Dodatek č. 1

Smluvní strany tímto prohlašují, že dne 23.4.2019 uzavřeli smlouvu o dílo, jejímž předmětem je provedení stavebních prací na veřejné zakázce s názvem: „**II/101 – obchvat Jesenice – I. etapa**“ (dál jen „**Smlouva o dílo**“). Na základě dohody smluvních stran a ve vazbě na čl. XV. odst. 14.1 Smlouvy o dílo, uzavírají smluvní strany tento dodatek č. 1 ke Smlouvě o dílo (dále jen „**Dodatek č. 1**“).

II/101 – obchvat Jesenice – I. etapa

Název a evidenční číslo Stavby: II/101 – obchvat Jesenice – I. etapa Název stavebního objektu/provozního souboru (SO/PS): Silnice II/101 - I. etapa	Číslo SO/PS / / číslo Změny SO/PS: 101/2	Číslo ZBV: 3.3
--	---	--------------------------

VZOROVÝ PŘÍČNÝ ŘEZ
II/101 - OBCHVAT JESENICE - I. ETAPA
ŘEZ VE SMĚROVÉM OBLOUKU
PODSYPNÁ VRSTVA ŠTĚRKODRŤ
M 1:50

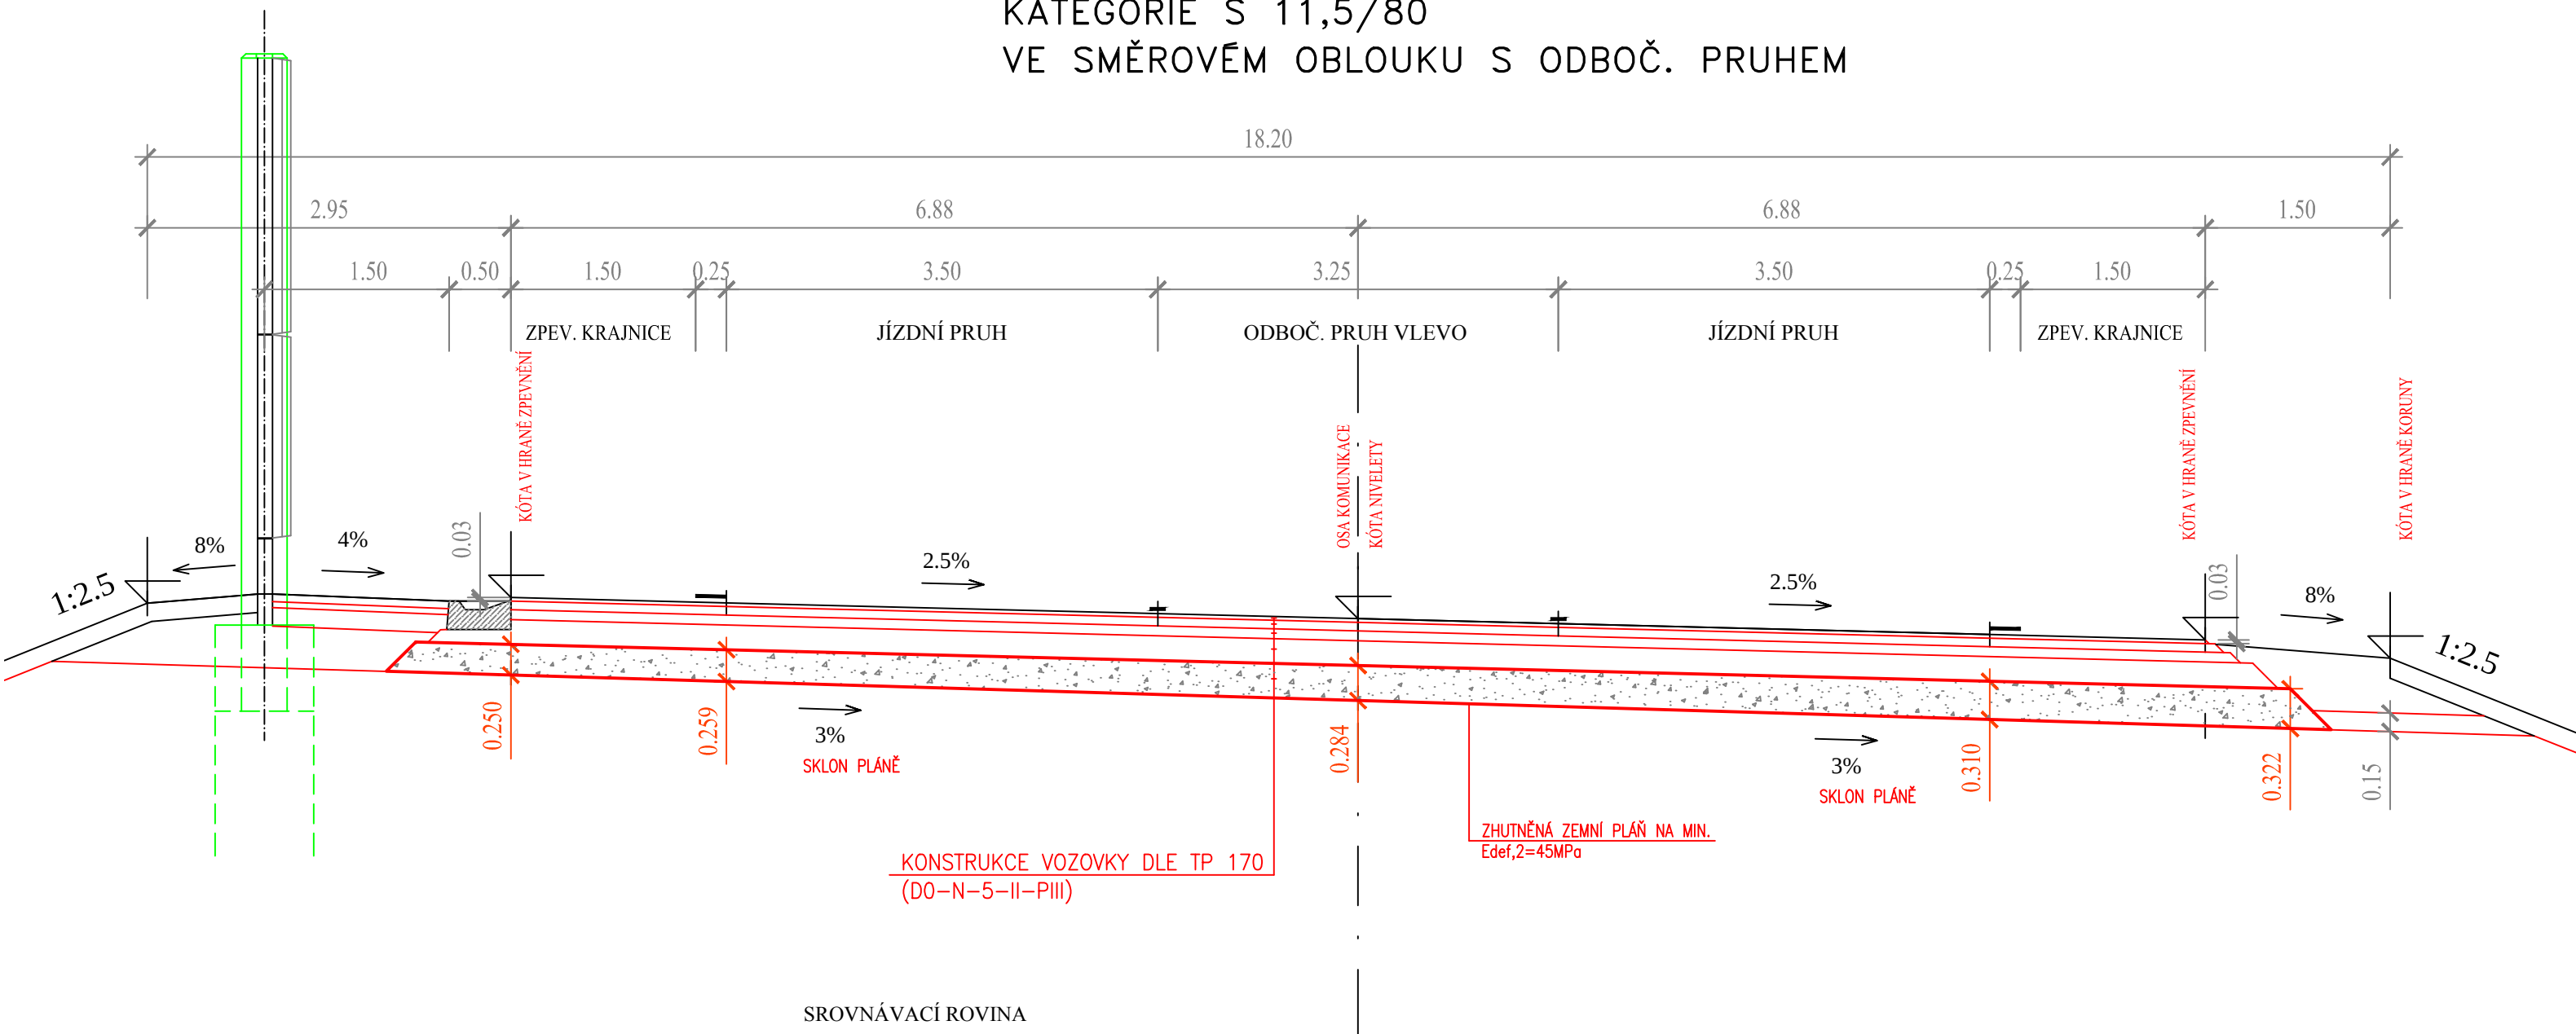
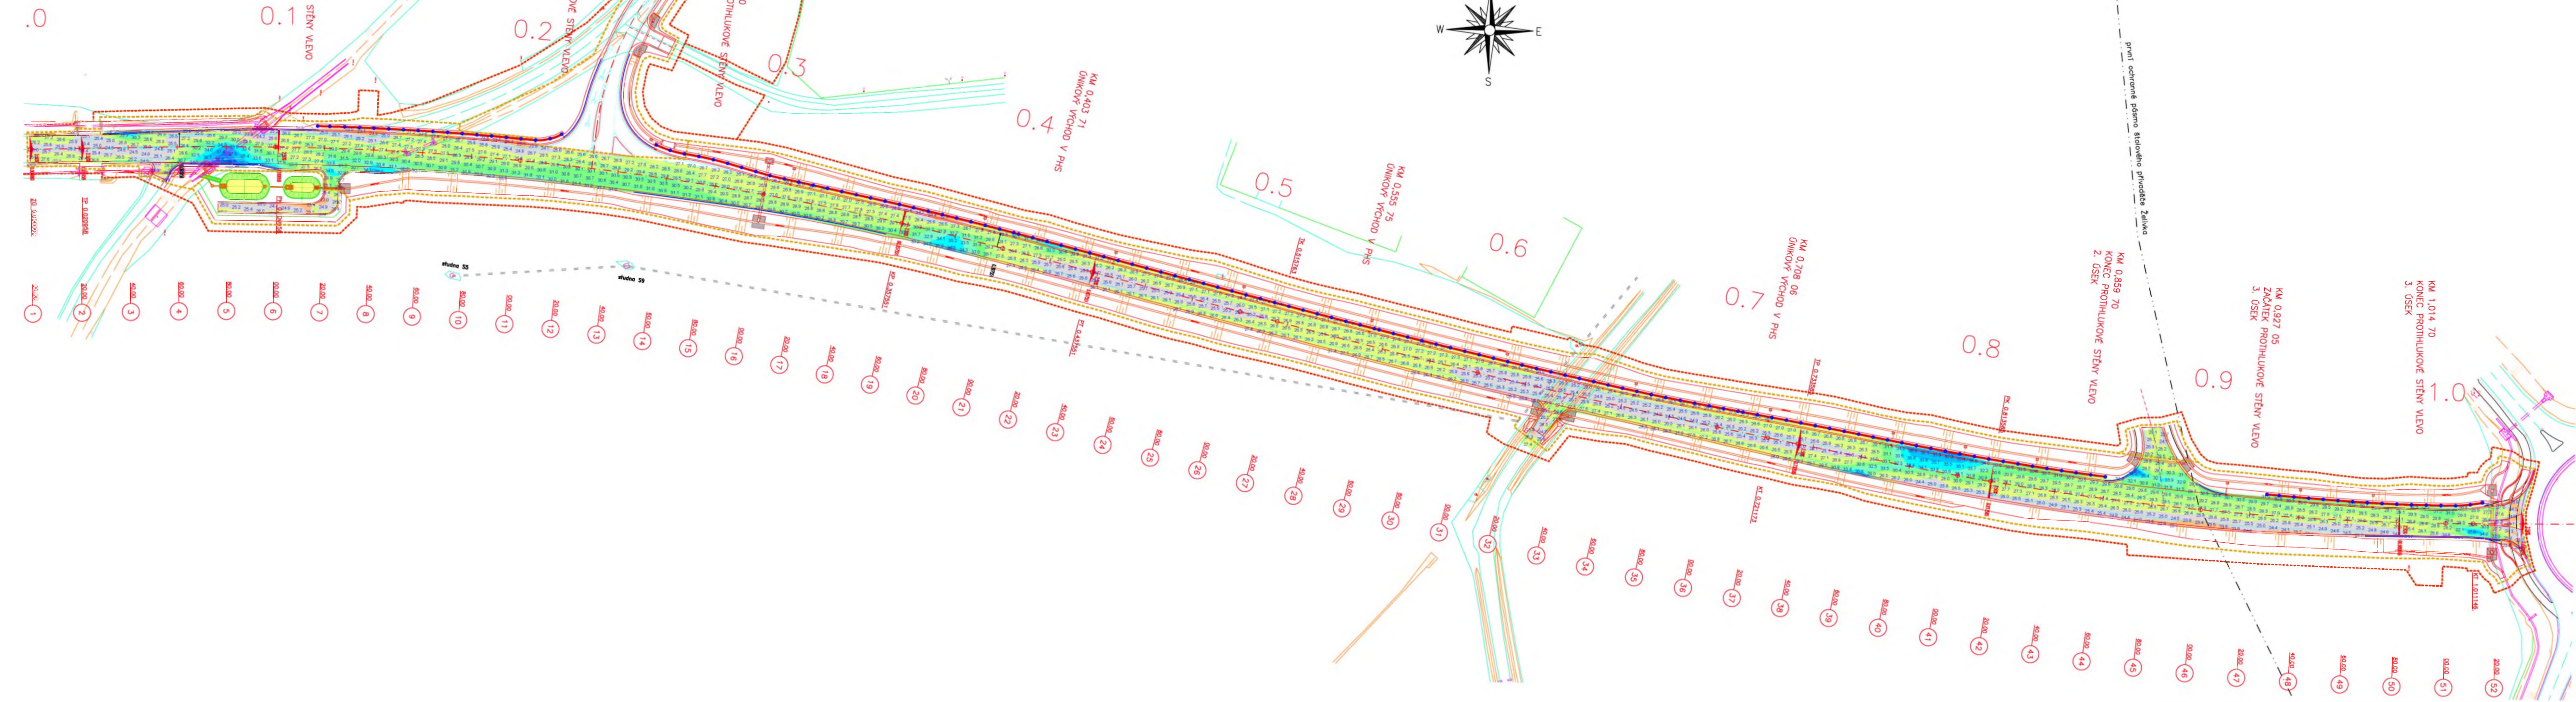
Dílčí změna 2: Skutečná větší mocnost vrstvy ŠD oproti výkazu výměr

Dle standardního uspořádání příčného řezu komunikace ve smyslu ČSN 73 6101 má zemní pláň sklon 3% a povrch vozovky 2,5% . Tudíž o 0,5 % větší. Na pláni byla projektem navržena konstrukční vrstva ze ŠD o mocnosti 250 mm (příloha č.15). Vzhledem ke skutečnosti, že stavba je realizována nejmodernější technologií pomocí 3D modelů byla zjištěna vrstva ŠD o větší mocnosti, než uváděných 250 mm ve VV (příloha č.18). Tloušťka vrstvy 250 mm se nachází pouze v jednom bodě a to vždy na nejvyšším bodě pláň (příloha č.17). Se sklonem zemní pláňe větším než má komunikace, tloušťka ŠD nabývá na mocnosti (příloha č.17). Vzhledem k zmíněné skutečnosti odpovídá průměrná tloušťka ŠD následující položce v ceníku OTSKP 2019 - VOZOVKOVÉ VRSTVY ZE ŠTĚRKODRTI TL. DO 300 mm.

Dle projektové dokumentace ve stupni PDPS, má zemní plán o 0,5% větší sklon než povrch komunikace a tedy i vrstvy ŠD(příloha č.3). Tloušťka vrstvy 250mm se nachází pouze v jednom bodě a to vždy na nejvyšším bodě pláň. Se sklonem zemní pláňe větším než má komunikace, tloušťka ŠD nabývá na mocnosti. Vzhledem k výše zmíněné skutečnosti odpovídá průměrná tloušťka ŠD následující položce v ceníku OTSKP 2019 - VOZOVKOVÉ VRSTVY ZE ŠTĚRKODRTI TL. DO 300MM .

Dílčí změna 2 je vyjádřena smluvní položkou č. 47 SO 101 a novou položkou(dle OTSKP 2019) č. 93. Navyšuje smluvní cenu stavby o 421 574,25 CZK.

ZBV č.3: Tloušťka vrstvy 250mm se nachází pouze v jednom bodě a to vždy na nejvyšším bodě pláně(příloha č.8 a 11). Se sklonem zemní pláně větším než má komunikace, tloušťka ŠD nabývá na mocnosti(příloha č.8 a 11). Skutečně položené vrstvě ŠD odpovídá položka v ceníku OTSKP 2019 - VOZOVKOVÉ VRSTVY ZE ŠTĚRKODRTI TL. DO 300MM .						
11			Nové položky ZBV 3						5 162 192,64
			C e l k e m SO 101 včetně ZBV 2 a 3						40 536 699,25

Kontrola BO2P

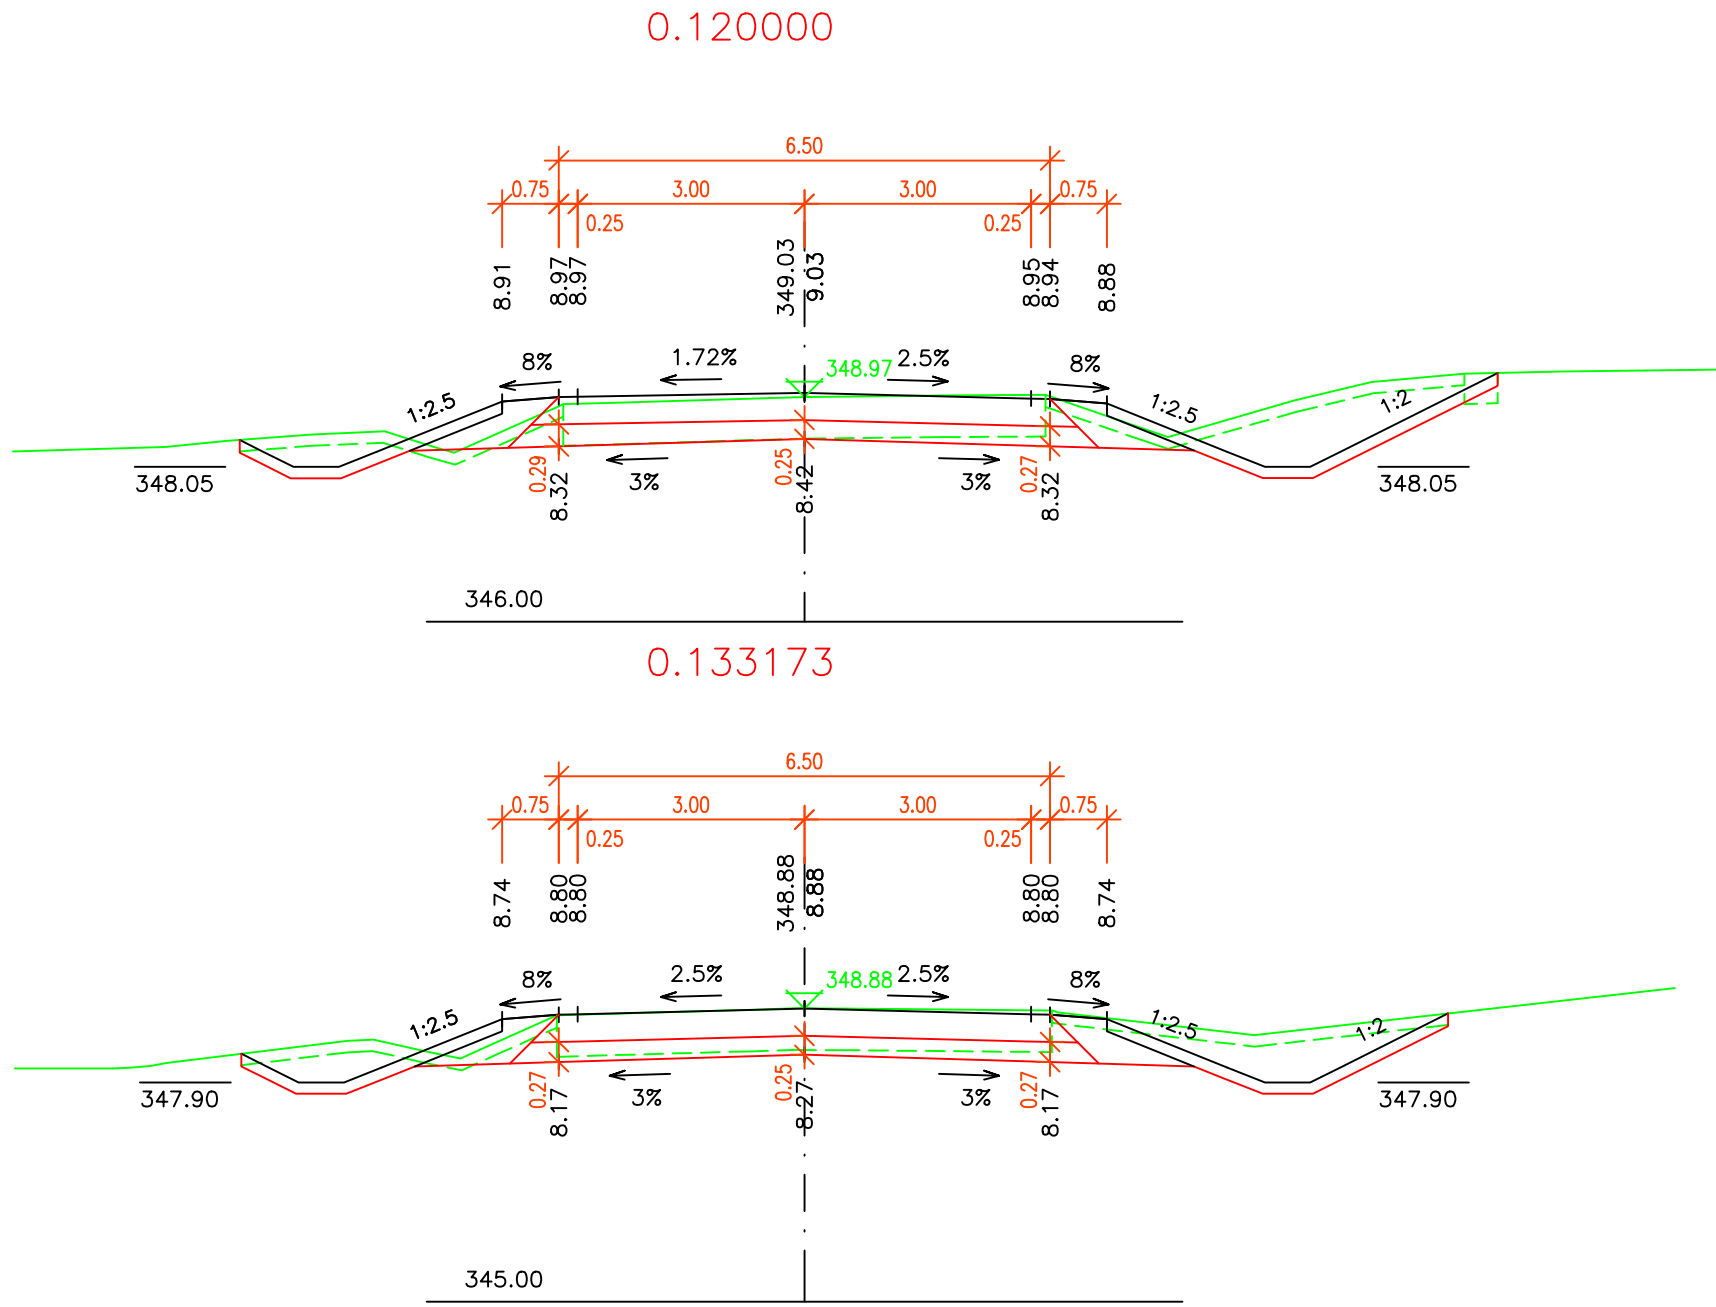
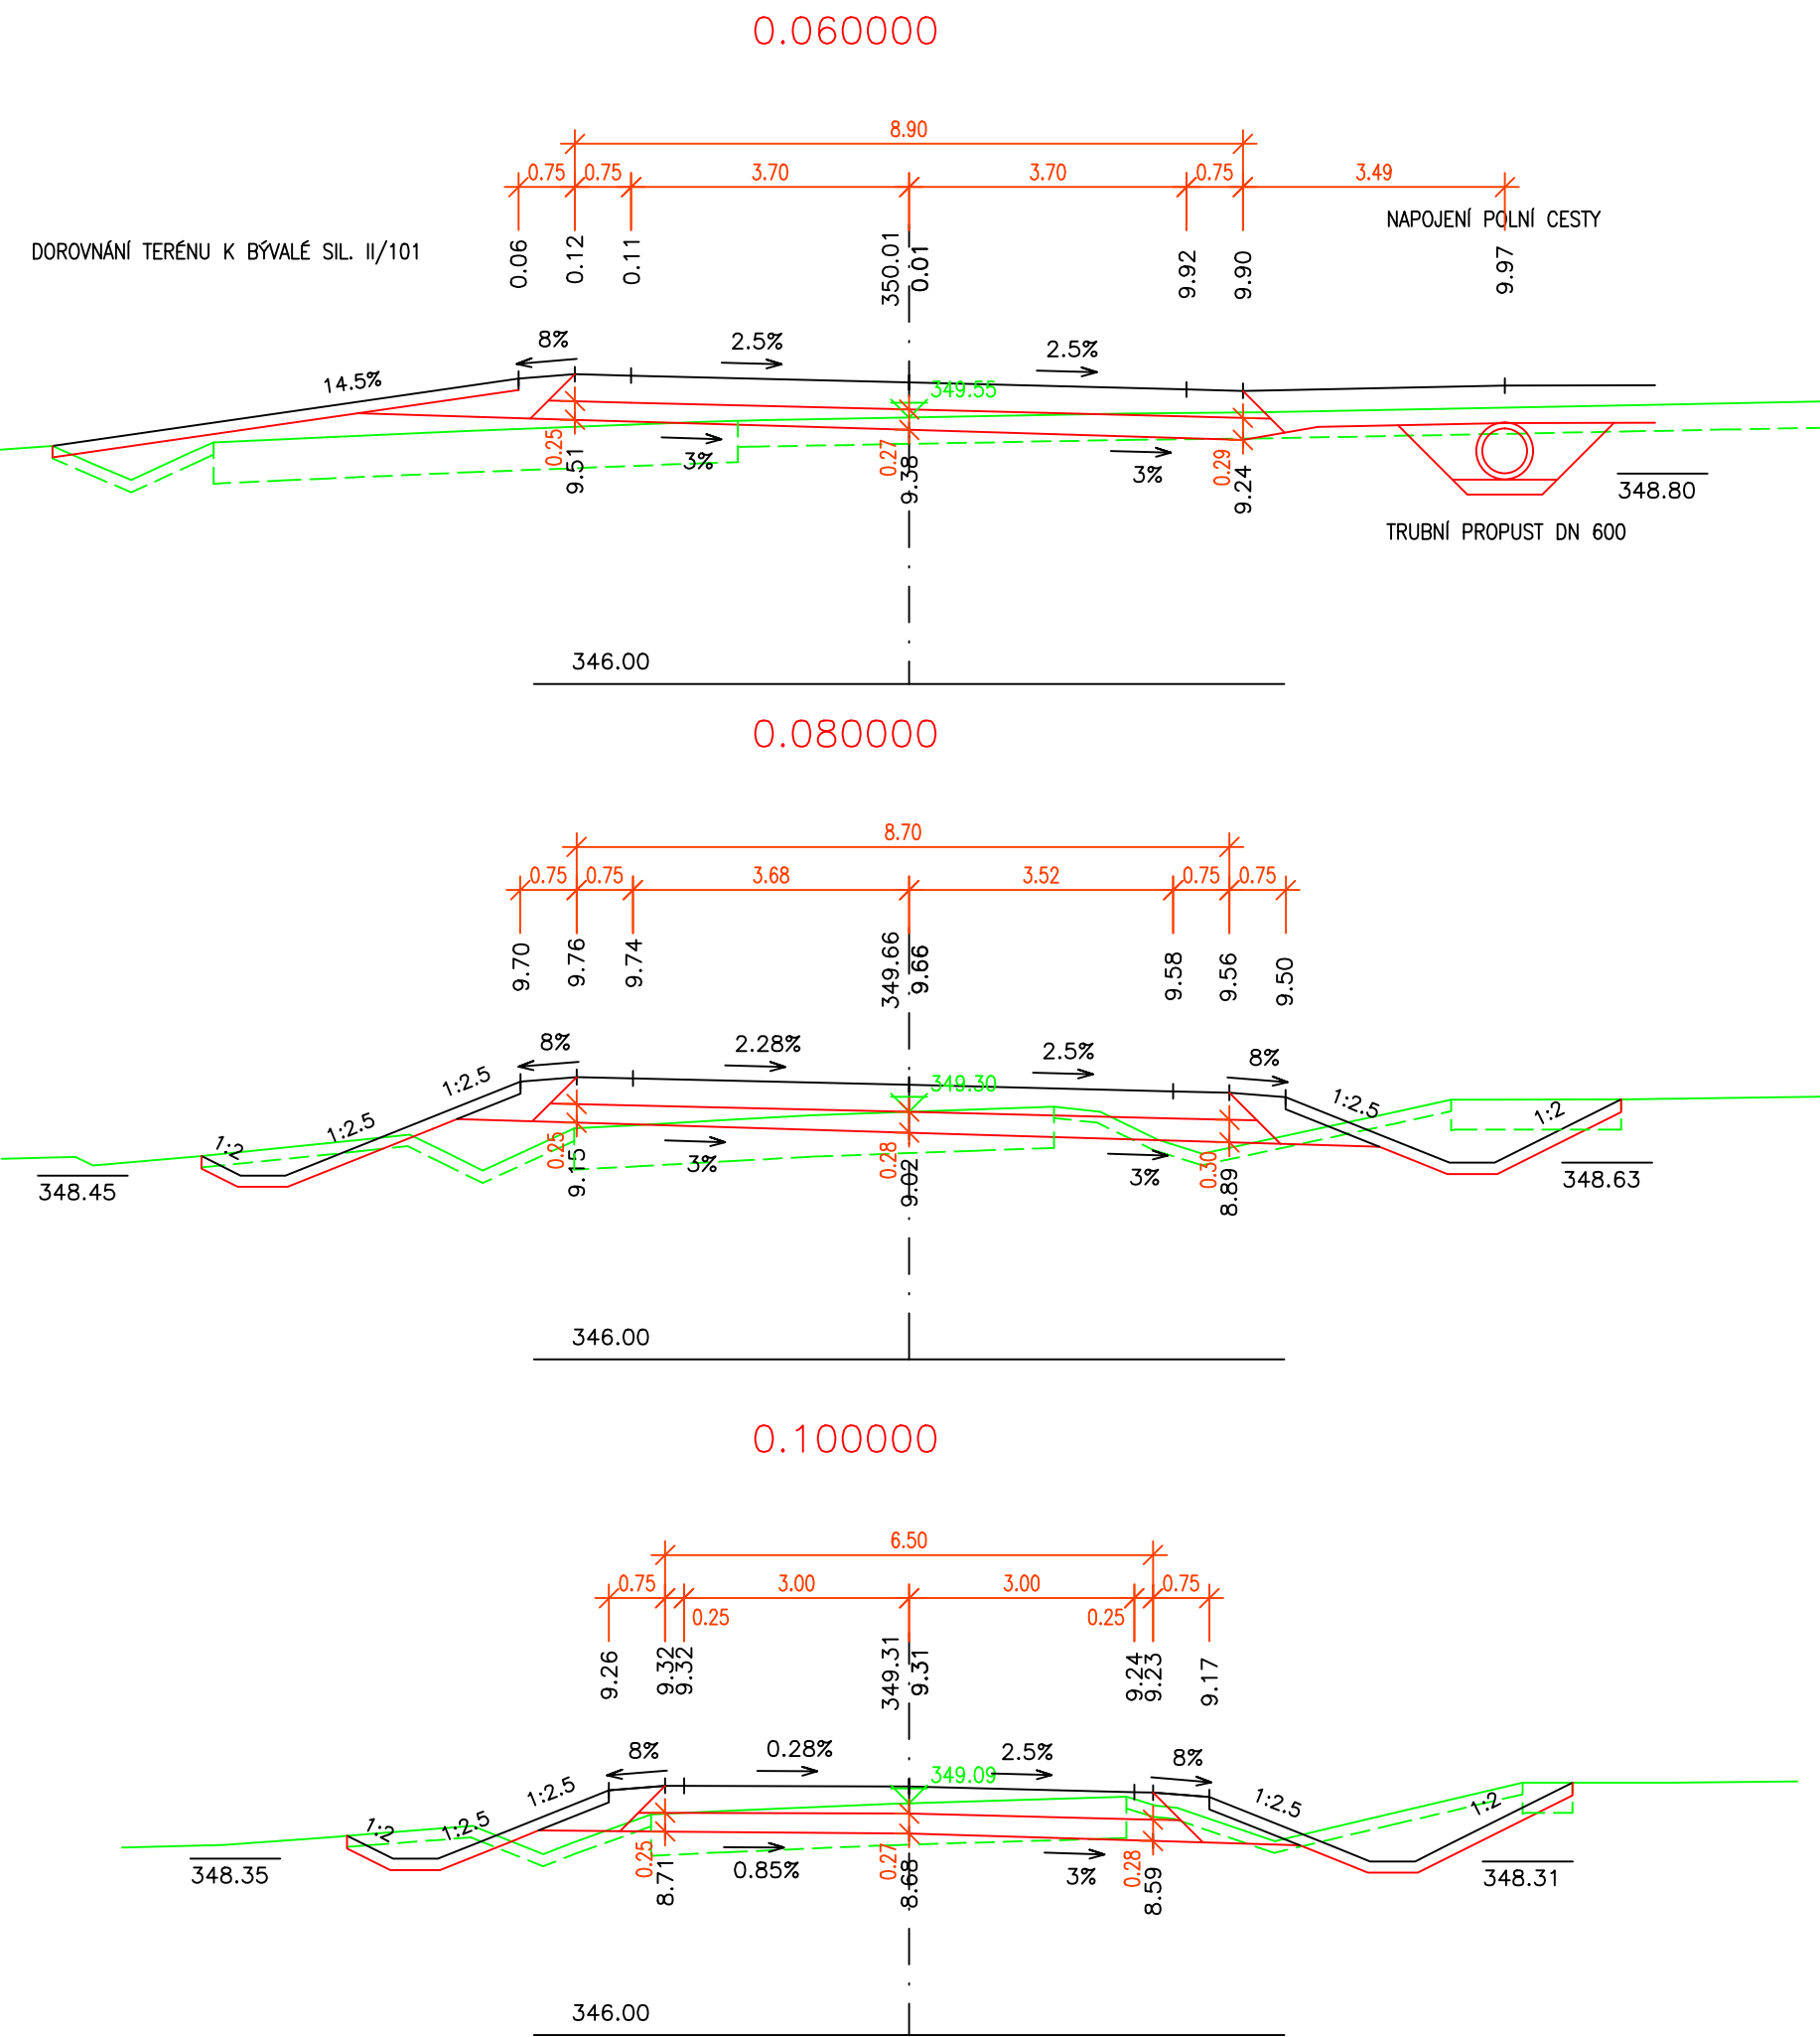
Dnešního dne vypracovala EUROVIA CS a.s.
zaměření a výpočet objem skutečně položené vrstvy
SD na SO 101 a SO 110. Ze zaměření a výpočtu
plyne, že průměrná skutečně položená vrstva SD
je 278 mm na SO 101 a 292 mm na SO 110.
